**Odpowiedzi na pytania potencjalnych oferentów
z dnia 23 czerwca 2022 r.**

Dotyczy: Zapytania ofertowego nr 03/HGS/2022 na wybór generalnego wykonawcy w zakresie realizacji inwestycji polegającej na zaprojektowaniu i wybudowaniu instalacji kogeneracyjnej do produkcji ciepła, energii elektrycznej i chłodu zintegrowanej z elektrownią fotowoltaiczną i magazynem energii elektrycznej.

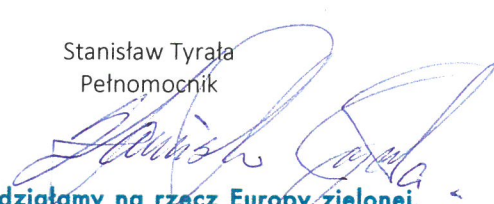
W załączniku nr 11 SRW, punkt 2.1 wskazano instalację ORC o mocy elektrycznej 221,4 kW, która musi wyprodukować rocznie minimum 1400 MWh energii elektrycznej. Czy przedstawienie oferty na instalację ORC o niższej mocy znamionowej elektrycznej (180kW), która wytworzy równoważną ilość energii elektrycznej w ciągu roku (tzn. minimum 1400 kWh/rok), a tym samym spełni warunek minimalnej ilości energii elektrycznej z OZE, która przełoży się na redukcję pośrednią emisji CO₂, zostanie zaakceptowana przez Państwa? To rozwiązanie jest uzasadnione ekonomicznie, daje możliwość rozbudowy (zwiększenia mocy), a także charakteryzuje się większą wydajnością produkcji energii elektrycznej od tej instalacji, której schemat zamieszczono w SRW.

Priorytetem Zamawiającego, jeżeli chodzi o realizowaną inwestycję ORC, jest budowa takiej instalacji, która wyprodukuje maksymalną ilość energii elektrycznej z OZE przy posiadanych zasobach (woda geotermalna o określonej temperaturze i parametrach). Schemat zamieszczony w SRW jest schematem poglądowym. Jeżeli zaproponowana instalacja zagwarantuje osiągnięcie wskaźników ekologicznych założonych w SRW przy niższej mocy nominalnej i będzie się tym samym charakteryzowała większą wydajnością produkcji, to rozwiązanie takie jest możliwe do zastosowania.
